**Forum mondial de l'harmonisation des Règlements
concernant les véhicules**

Groupe de travail de la sécurité passive

**Rapport du Groupe de travail de la sécurité passive
sur sa quarante-sixième session
(Genève, 8-11 décembre 2009)**

Figure 1, modifier comme suit:

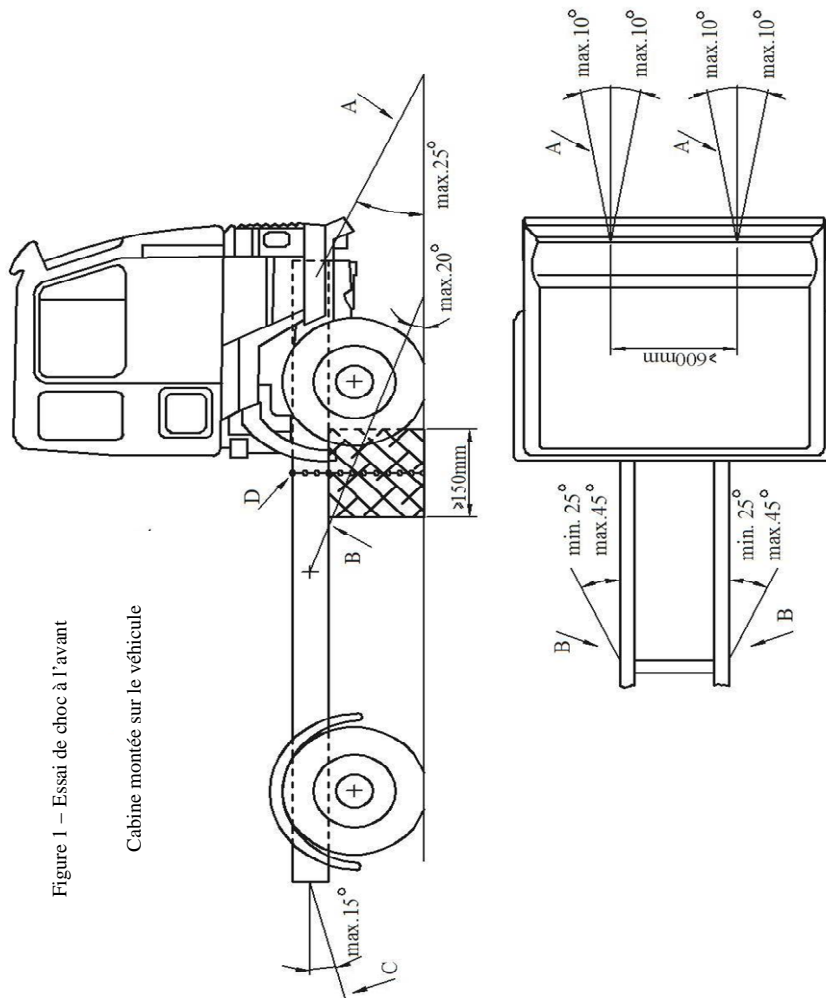
Les paragraphes 8 à 8.2.5 (y compris la figure 4) sont supprimés.

Les paragraphes 4 à 4.2 sont supprimés.

Tableau des dimensions du mannequin, modifier comme suit:

<i>Dimensions</i>		
<i>Désignation</i>	<i>Description</i>	<i>Cote en mm</i>
...
d	Épaisseur de l'avant-bras	94
...
Θ	Rotation latérale des jambes	{20°}
